九州電力株式会社
川内原子力発電所及び玄海原子力発電所
火山モニタリング結果に係る評価について
(案)

令和5年11月10日

原子力規制庁

図10 始良カルデラ周辺の水準測量結果

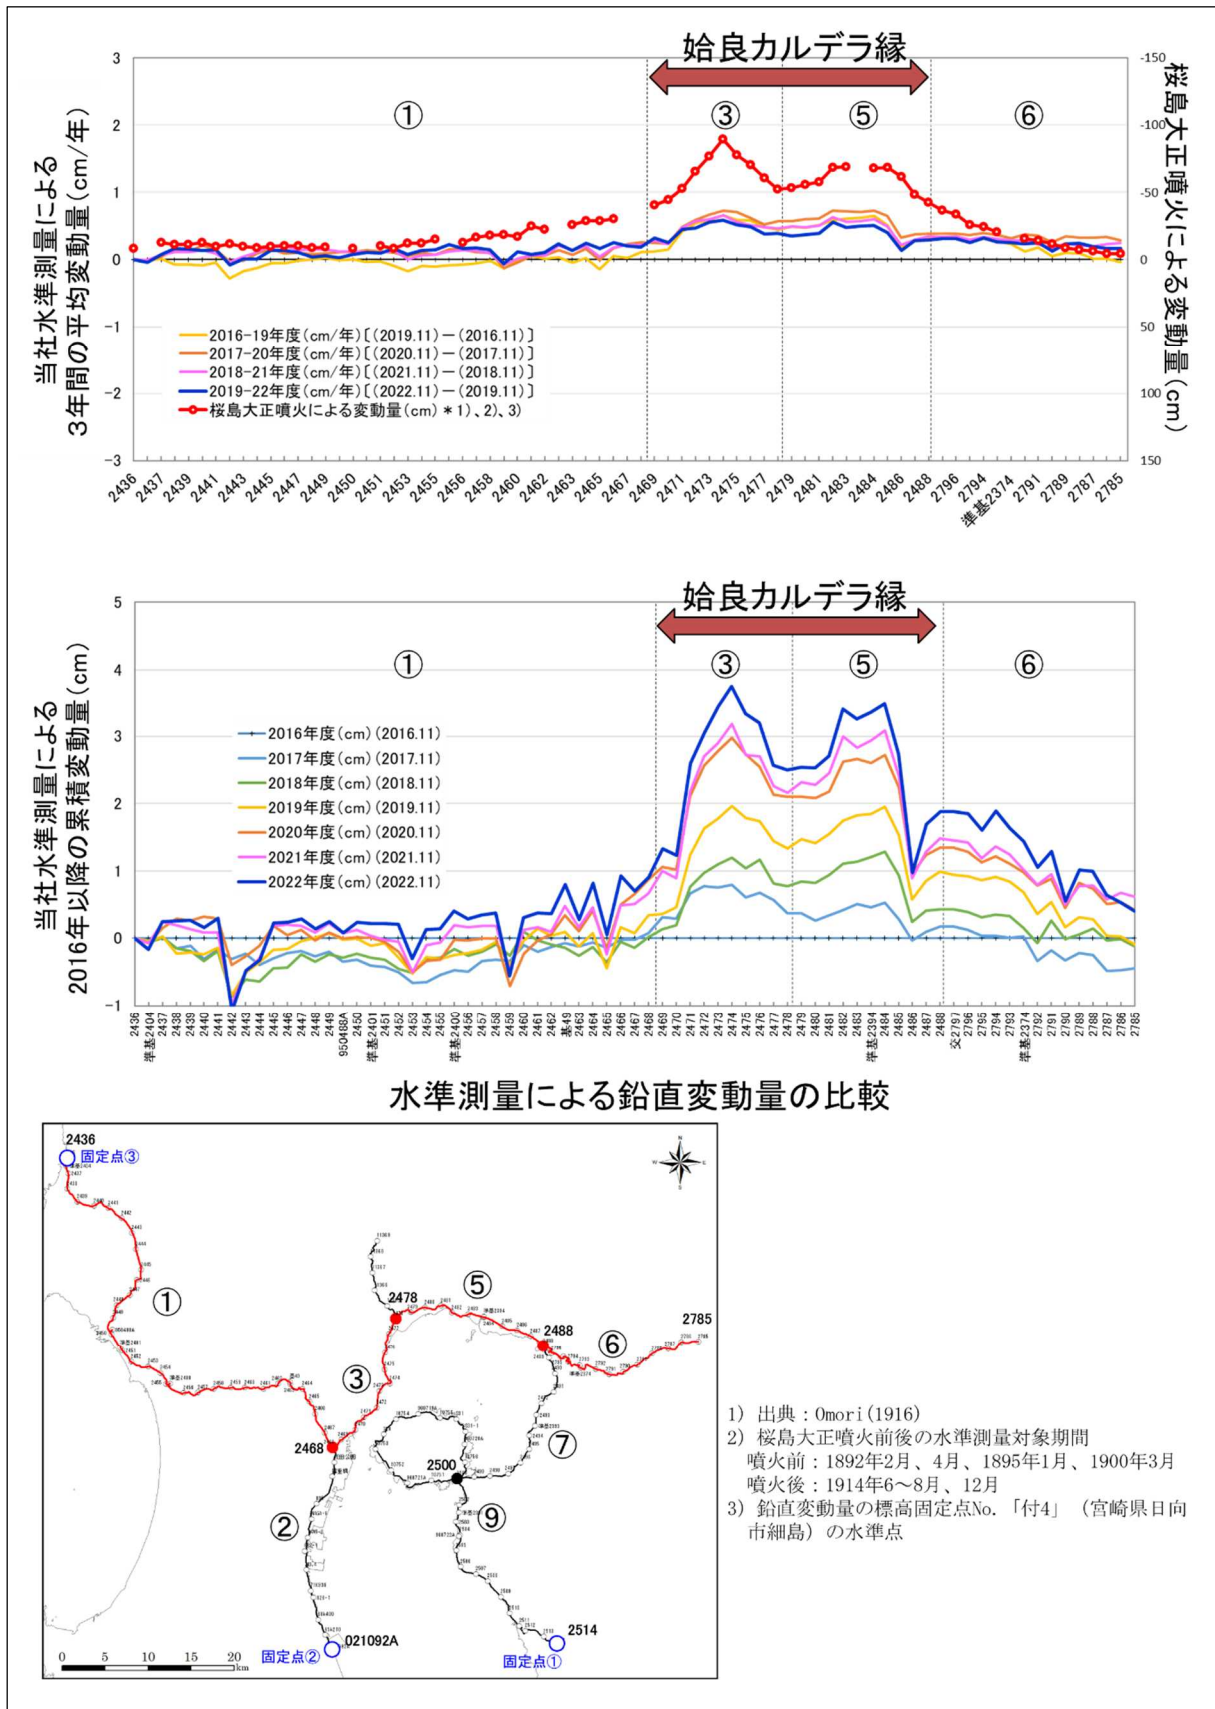
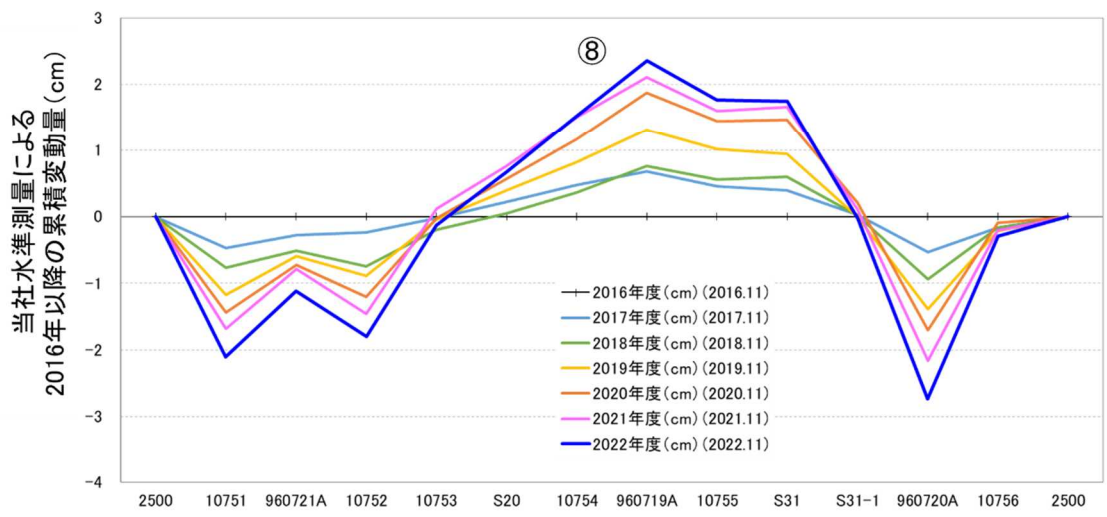
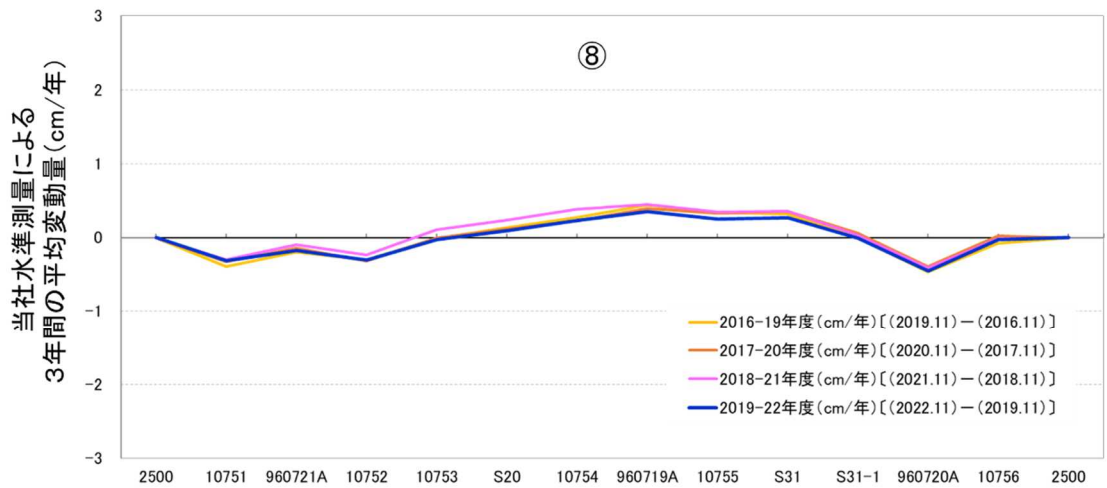
- ・九州電力は、鉛直方向の地殻変動を面的に精度良く把握することを目的として、平成 26 年度より始良カルデラ周辺の水準測量を毎年実施している（添付資料、P121-131）。2022 年度報告の水準測量より、始良カルデラ縁の変動量は、2021 年度には鈍化していたが、例年レベルの隆起量に戻ったものと判断している。また、桜島の測線の変動量も例年と同程度であり、始良カルデラ縁及び桜島の測線ともに顕著な隆起は無いことを確認したとしている（図 10 及び図 11）（添付資料、P123-126）。なお、九州電力は、固定点①（BM. 2785）については、過去 4 年間の累積変動量で見ると、他の固定点と比較して隆起傾向にあるように見えるため、固定点の配置を検討するようにとの第三者（火山専門家）の助言（2020 年度）を踏まえ、当該観測点が他の観測点と比較して隆起していることを確認した上で、当該固定点を除く 3 点固定により、2016 年度以降の水準測量結果の再整理を実施している（添付資料、P122）。

- ・水準測量と桜島の噴火回数との比較は、火山灰量で計算すべきである（2022年度報告に反映済）。

図 1 2 始良カルデラにおける地震活動 (2018 年度～2023 年度)

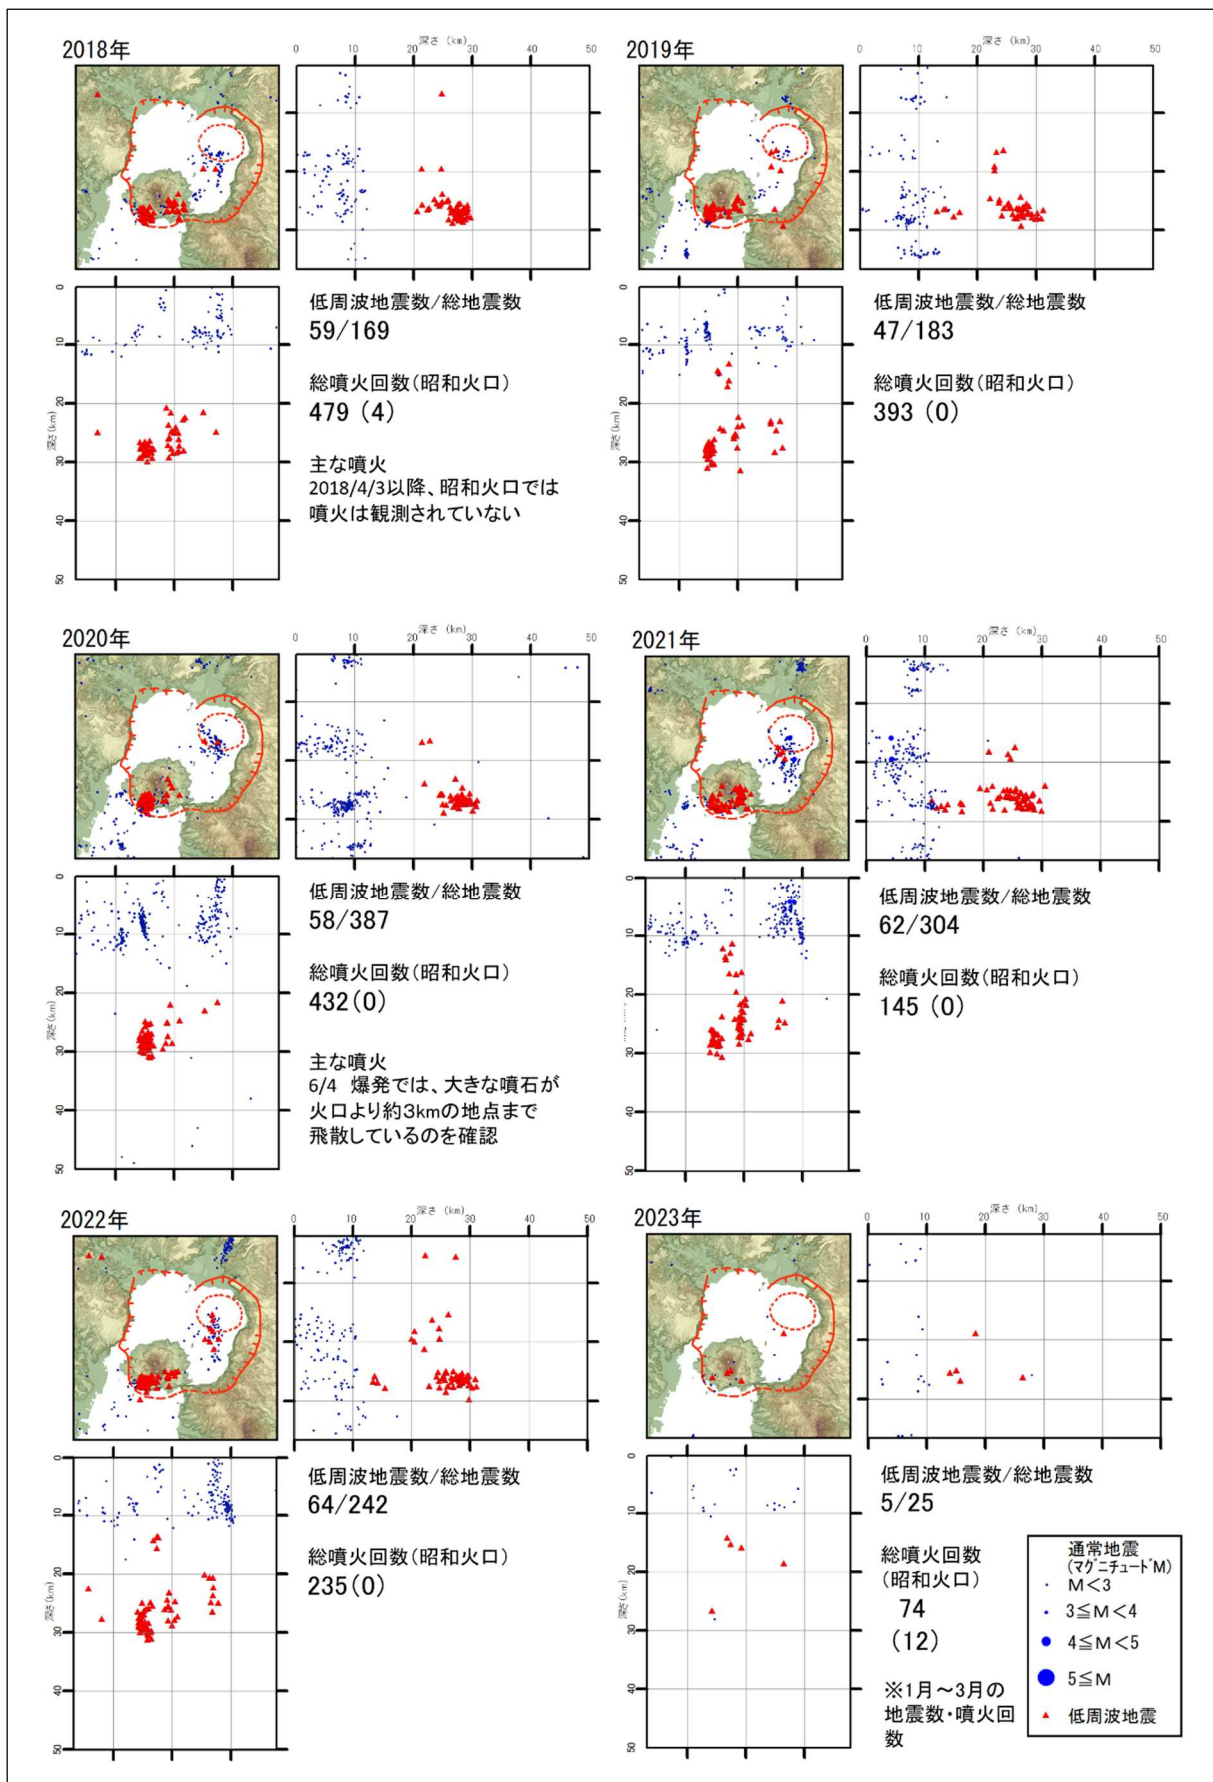
- ・九州電力は、地震発生数の推移及び震源分布とマグニチュードの経時変化等を確認した結果、地震活動（発生数、位置、規模等）は、過去と比較して有意な変化は認められないが、若尊カルデラの南側内外での地震が 2022 年度も依然として継続していること、桜島の下では 2000 年以降最大規模となる M2.9 の低周波地震が発生していること、また、始良カルデラ外北部でもまとまった地震が発生していることから（図 12）（添付資料、P55、P56、P60）、今後の地震活動に留意していくとしている（添付資料、P61）。

図 1 3 阿多カルデラの GNSS 連続観測による基線長変化 (基線①~④)

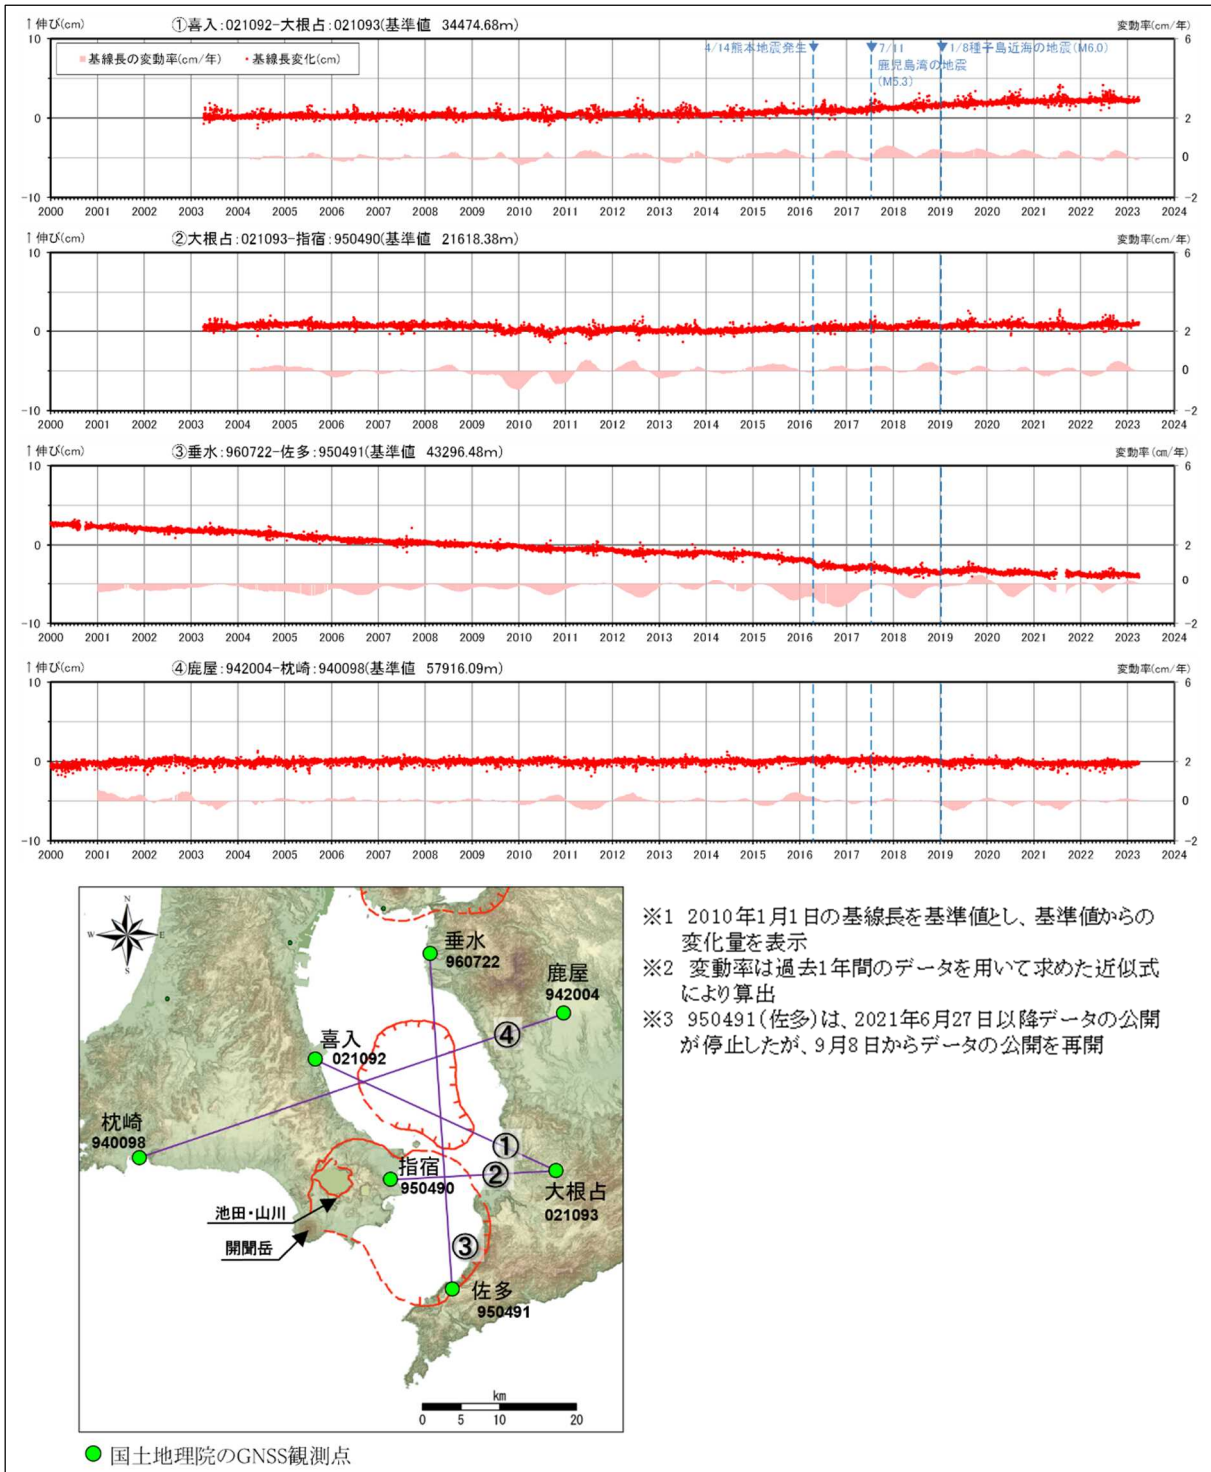
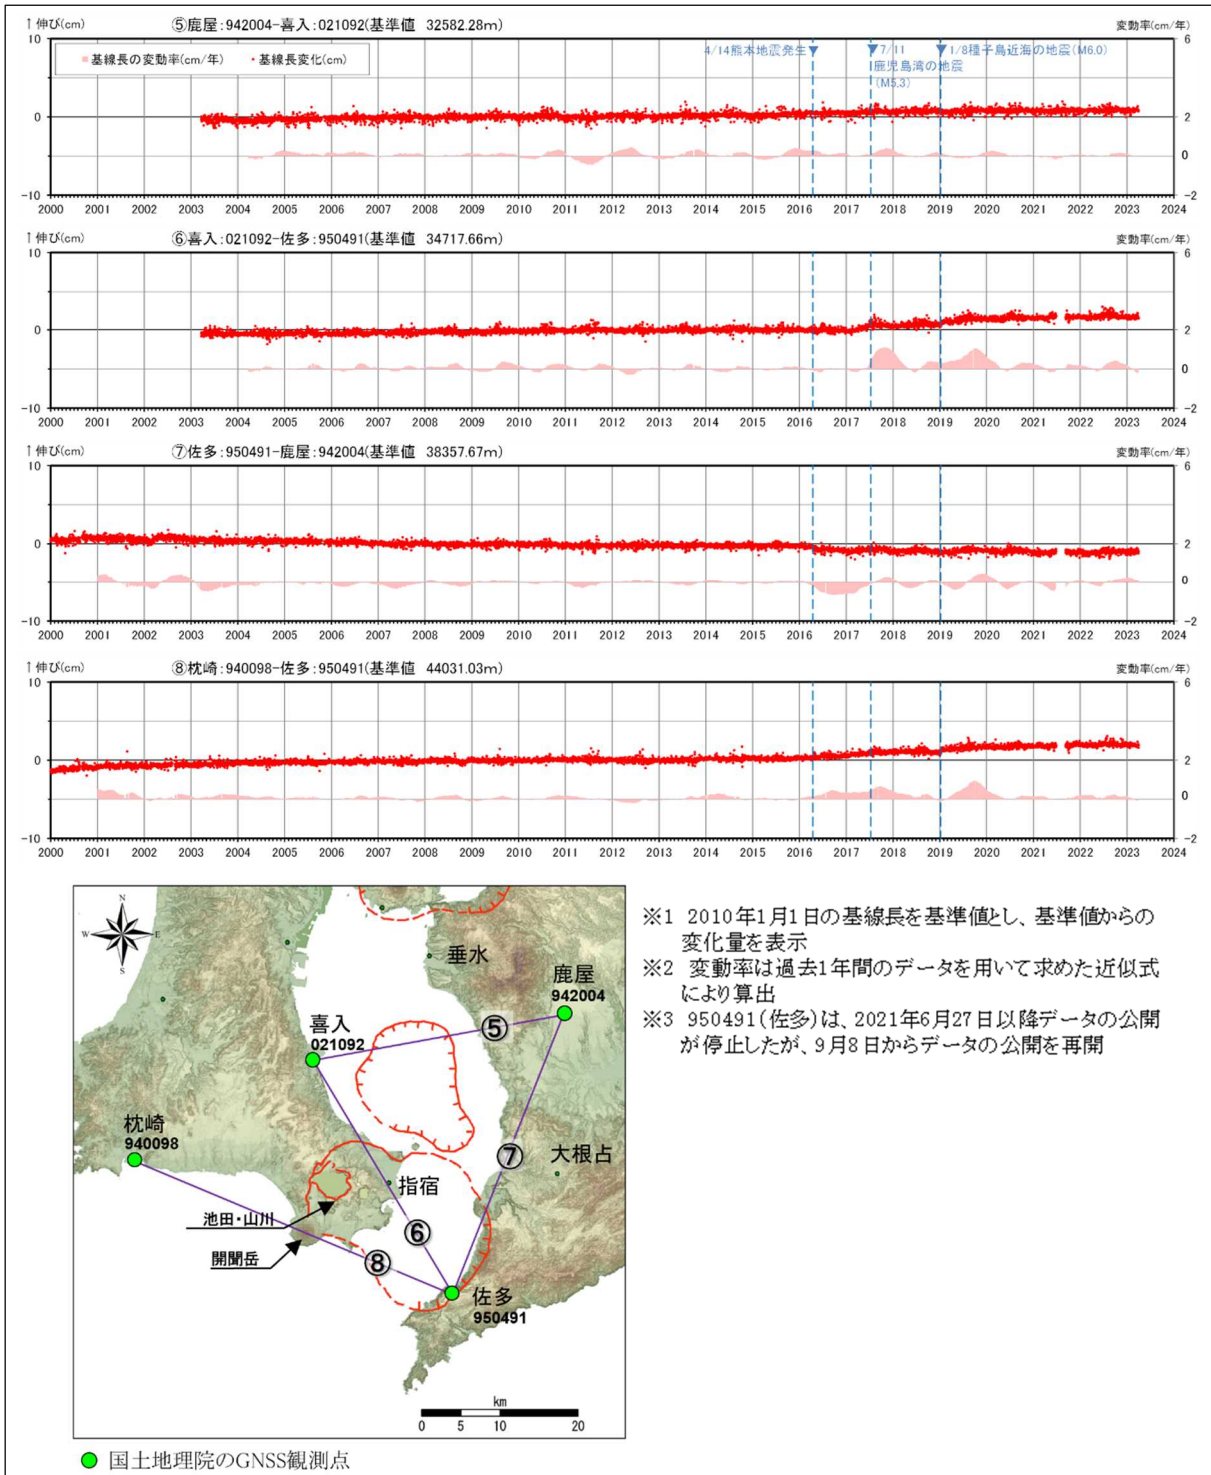
- ・九州電力は、GNSS 連続観測による基線長変化等を確認した結果、当該年度の基線長変化は、阿多カルデラへのマグマ供給を示唆する広範囲な伸びの傾向が認められないことから、カルデラ火山の活動に起因する有意な変化は認められないとしている。なお、九州電力は、基線⑥（喜入－佐多）、基線⑦（佐多－鹿屋）及び基線⑧（枕崎－佐多）について、熊本地震及び鹿児島湾の地震を境に傾向の変化が見られるため、今後の地殻変動に留意していくとしている（図 1 3 及び図 1 4）（添付資料、P64、P65、P75）。また、地震発生数の推移及び震源分布とマグニチュードの経時変化等を確認した結果、地震活動（発生数、位置、規模等）は、開聞岳付近における低周波地震は 2020 年度と同程度の発生数であるが、さらにその南西側で通常地震がやや増加して発生していること、また、これまであまり発生が見られなかった北側のカルデラ内南部において、M4.1 の地震が発生しているため、今後の地震活動に留意していくとしている（図 1 5）（添付資料、P69、P70、P74、P75）。

- ・始良カルデラのマグマ供給率が低下しており、1年単位で見れば監視レベルを下げる基準となっているため、考え方（年数等）を明確にした上で評価すること（2022年度報告に反映済）。
- ・阿多カルデラの基線①（喜入一大根占）は2014年頃から伸びの傾向にあるため、今後の地殻変動を注視すること。
